## DODATEK Č.1 KE SMLouvĚ O DíLO

„ZOO – vstupní prostor areálu, pokladny, WC “

## Z M Ě N O V Ý L I S T

„Změna materiálu zásepů a potrubí na přeložce kanalizace, na externí části vnitřní kanalizace a kolem akumulární jímky“

Příloha č. 1      fotodokumentace:

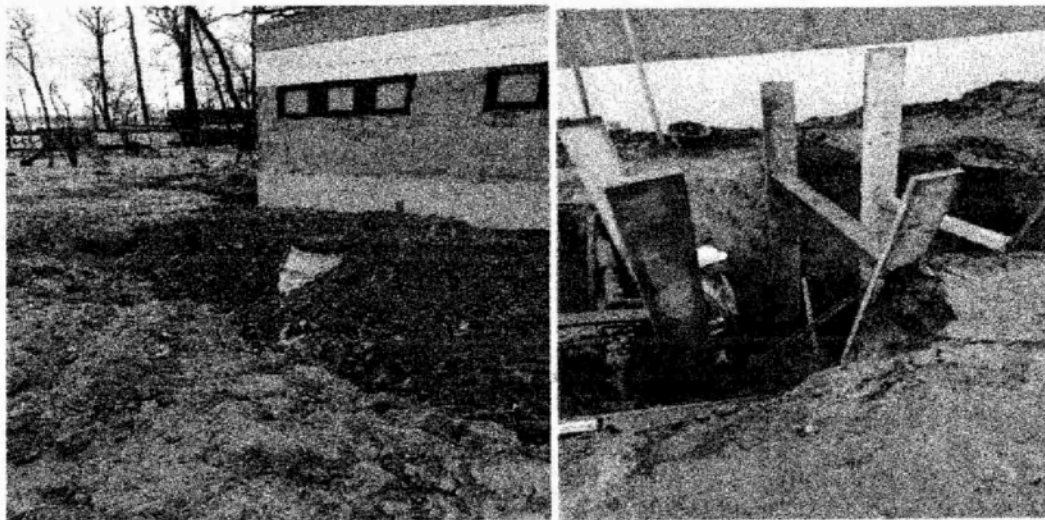
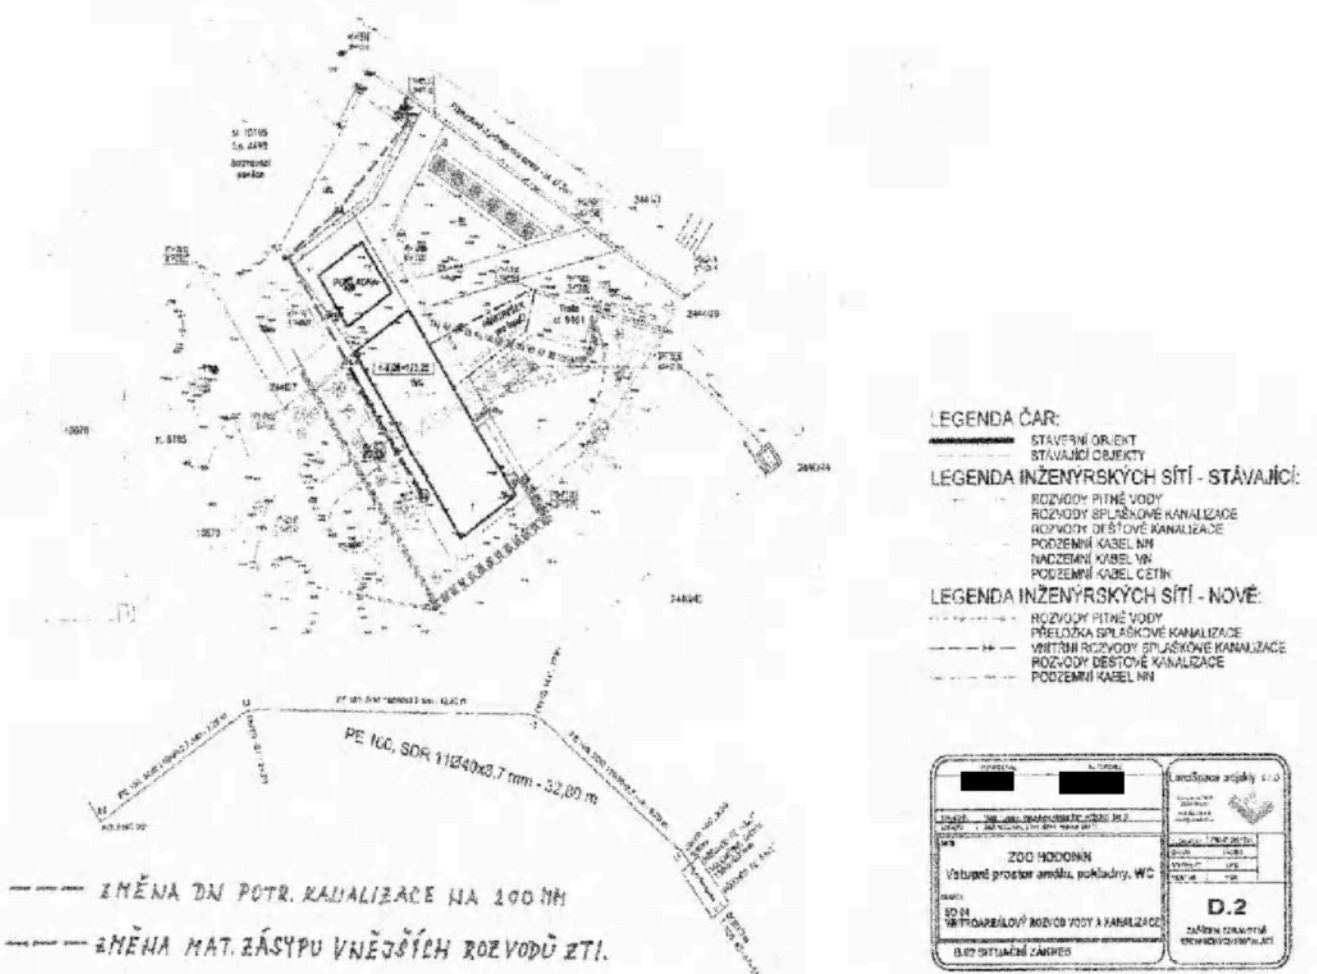
(Podrobný popis příčiny změny.) Při realizaci zemních prací na přeložce kanalizace, bylo zjištěno, že zeminu z výkopů nelze použít z důvodu jejího rozmáčení vlivem spodní vody a kvůli obsahu jílovitých složek, pro zpětný zásep rýh přeložky kanalizace, externí části vnitřní kanalizace a pro zásep akumulární nádrže, jak bylo stanoveno v projektové dokumentaci. Následně byla odsouhlasena TDS a AD změna, a to nahrazení nevhodné zeminy drceným kamenivem fr. 32-64 doplněná fr. 8-16 mm.

(Technický popis prací, nutných pro realizaci změny.) K nahrazení neuhodněné zeminy pocházející z výkopu rýhy přeložky kanalizace je nutno pro zásep těchto rýh použít drcené kamenivo uvedených frakcí, a je také nutné provést výměnu neúnosného materiálu ve dnu rýh kanalizační přípojky prohloubením o 30 cm a nahrazením vrstvou hutněného drčeného kameniva.

Příloha č. 2 Situační zakres trasy změněného potrubí

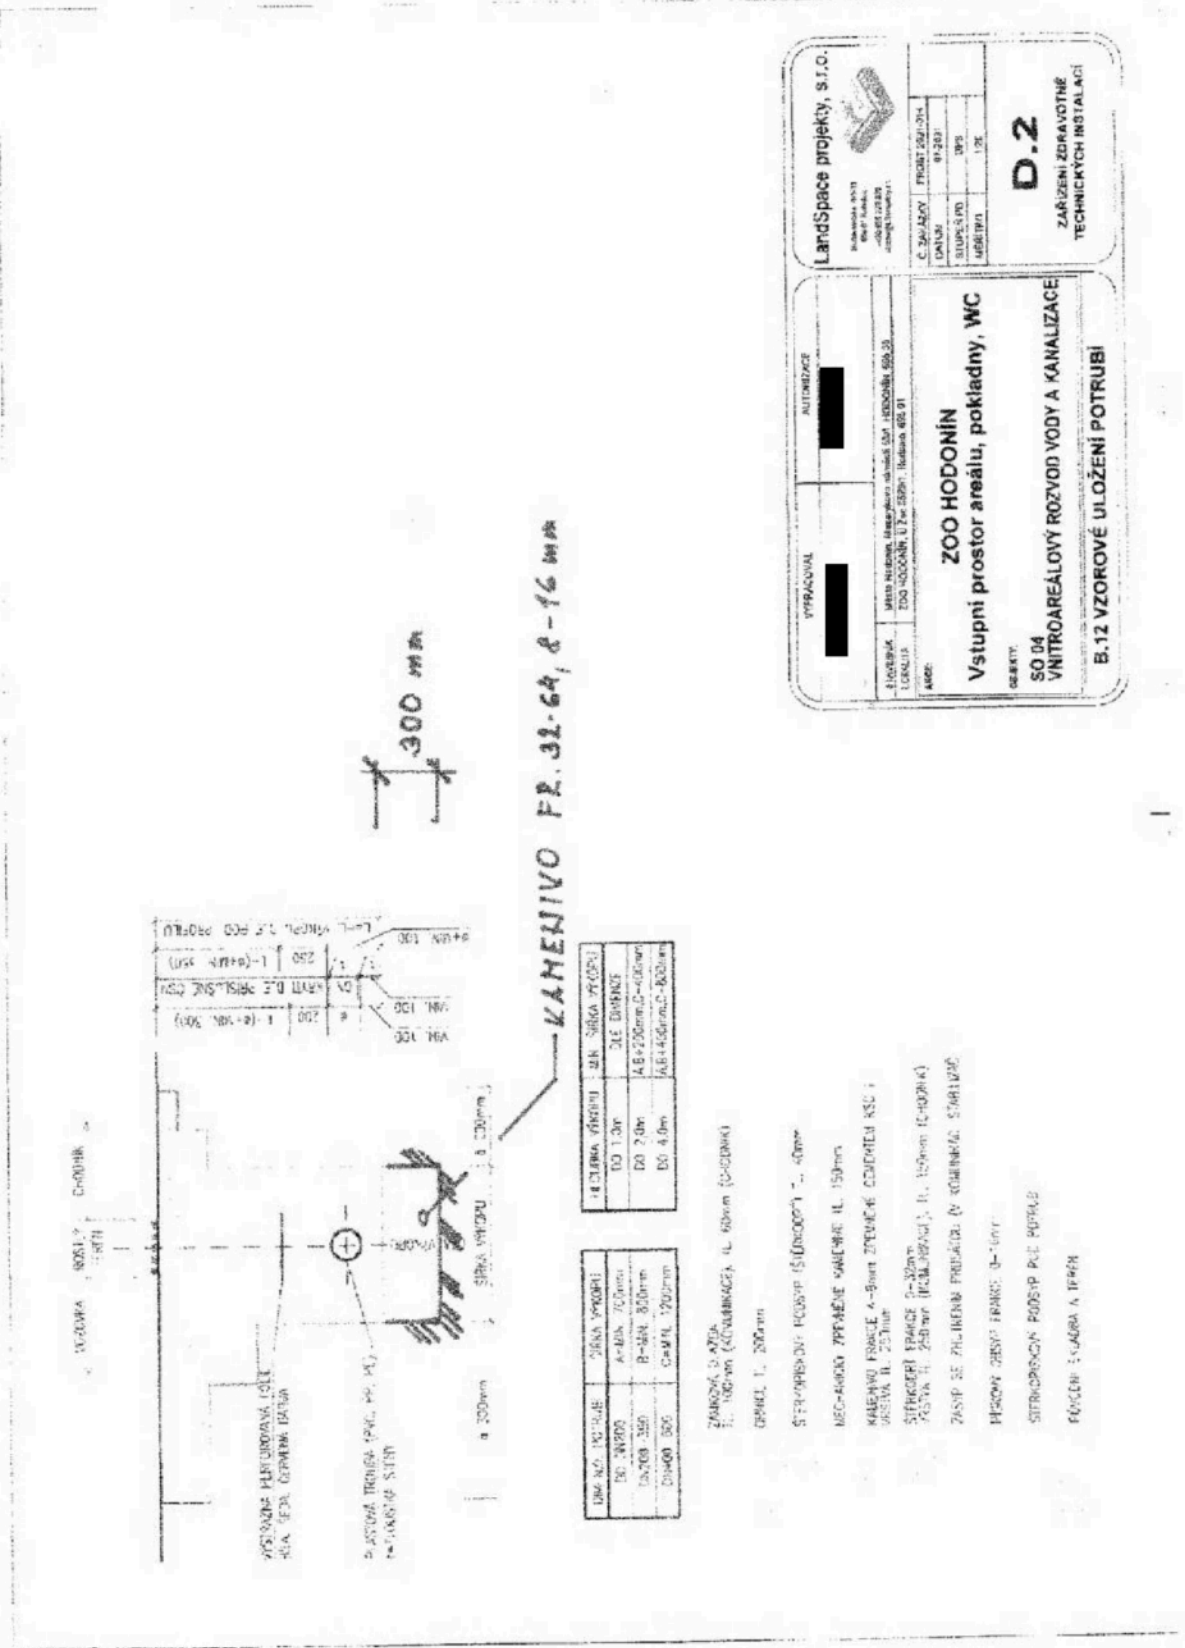
Současně došlo odsouhlasit AD z důvodu kombinace nízkého spádu a kapacity kanalizačního potrubí přeložky kanalizace zkapacitnění potrubí jeho změnou z DN 150 na DN 200 mm a redukcí jedné revizní kanalizační šachty.
- 5. Návrh technického řešení a rozsah změny**

Z důvodu kombinace nízkého spádu a kapacity kanalizačního potrubí přeložky kanalizace je potřebné zkapacitnění potrubí jeho změnou z DN 150 na DN 200. Změna potrubí současně vyvolá potřebu provedení změny vtoků, odtoků, kynet a zbylých částí prefabrikovaného dna každé revizní kanalizační šachty. Současně AD rozhodl o redukcí počtu revizních šachet o jeden kus.
- 6. Finanční náklady změny**

Záměna dimenze potrubí z DN 150 na DN 200 byla provedena zejména z důvodu větší rezervy – kapacity - pro případná další napojení jiných objektů areálu na realizovaný úsek se zajištěním správného a plynulého odtoku při nízkém spádu. GP (AD) doporučuje ZL.1 schválit.
